## Změnový list č. 21

Název a evidenční číslo Stavby:	<b>Zabezpečení podjezdových výšek na Vltavské vodní cestě I.a. etapa: Vraňansko - Hořínský kanál, zhotovitel stavby 004+004a</b> Číslo projektu 500 551 0004	Číslo SO/PS / číslo Změny SO/PS:  <b>SO 022</b>	Pořadové číslo ZBV:  <b>21.</b>
Název stavebního objektu / provozního souboru (SO/PS):	<b>SO 022</b> <b>Demolice stávajícího mostu</b>		
Název ZBV: <b>Variace č. 23 – demolice mostu</b>

### **Pokyn správce stavby č. 17 k provedení Variace č. 23 – Zemina**

## Odstranění mostního provizoria - určení kubatury odstraněných konstrukcí

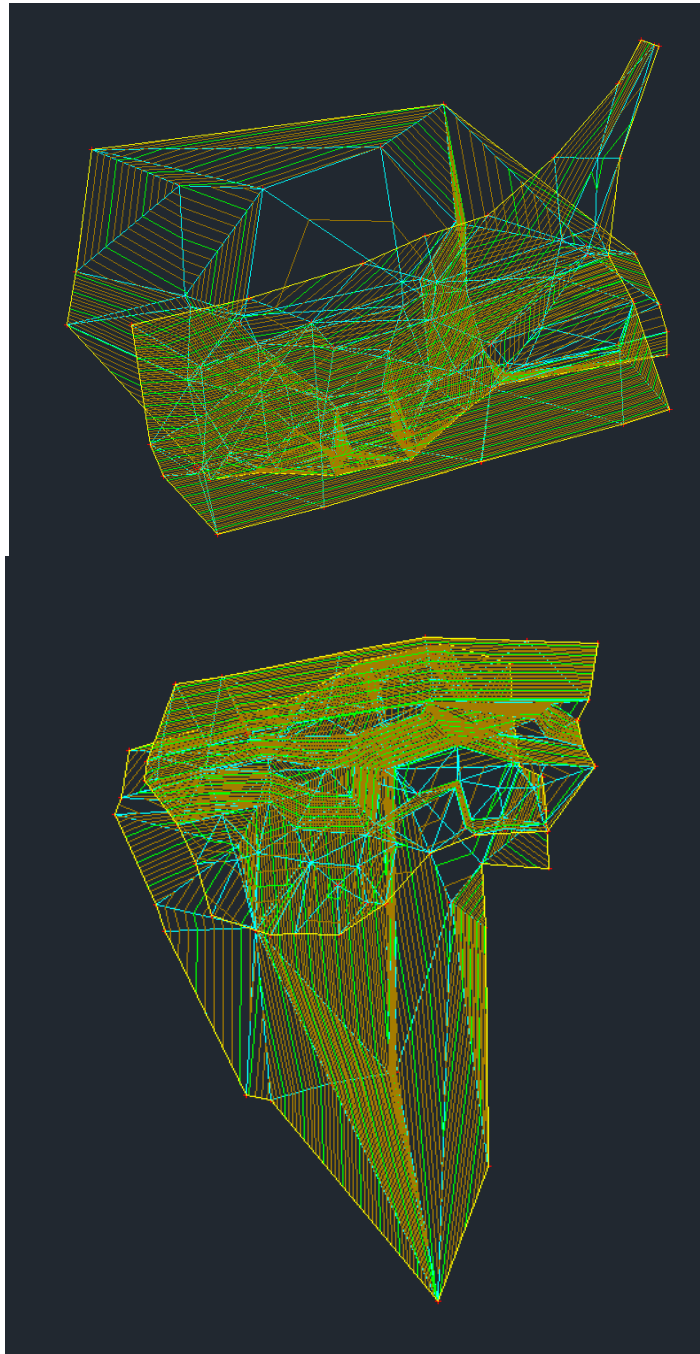
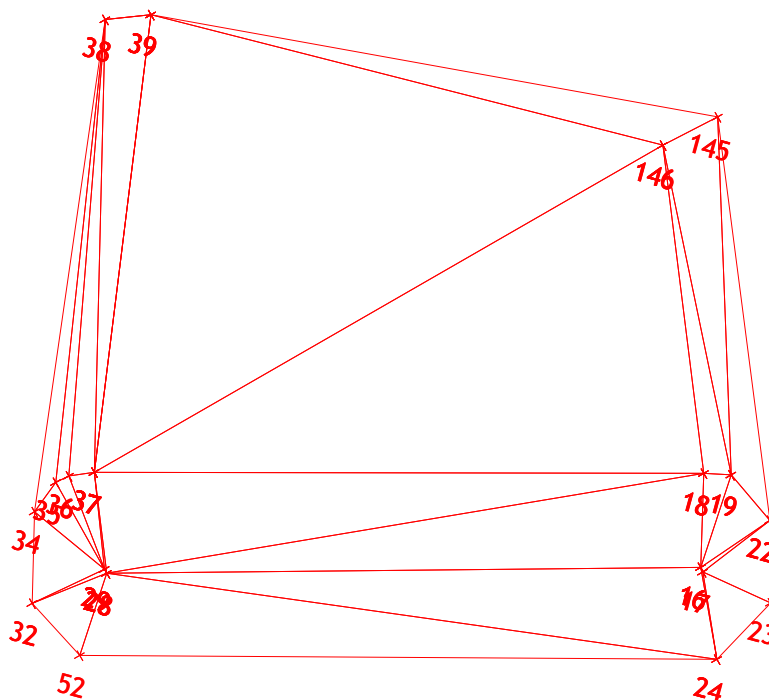
Dne 25.11.2020 bylo provedeno na žádost stavbyvedoucího [REDACTED] Chládek a Tintěra Pardubice, a.s. zaměření skutečného stavu terénu po provedení odstranění původního mostu – mostního provizoria, jeho původních základových a nosných konstrukcí po odstranění NOK, křídel mostu a bet. deskami zpevnění břehu kanálu na objektu 004 Lužec n. VI. Polní práce byly provedeny polární metodou elektronickou totální stanicí z geodetického základu ZVS 004. Výpočetní a grafické práce programovým systémem Bentley Microstation Power Draft a Groma V 12.2. Výpočet byl proveden na podkladě zaměření situace – podkladu pro projektovou dokumentaci, z projektové dokumentace původní stav a zaměření nového stavu.

**Kubatura odstraněných bet. konstrukcí je 1805 m<sup>3</sup>**

**- z toho železobeton je 785 m<sup>3</sup>**

**- z toho prostý beton, obkladový kámen je 1018 m<sup>3</sup>**
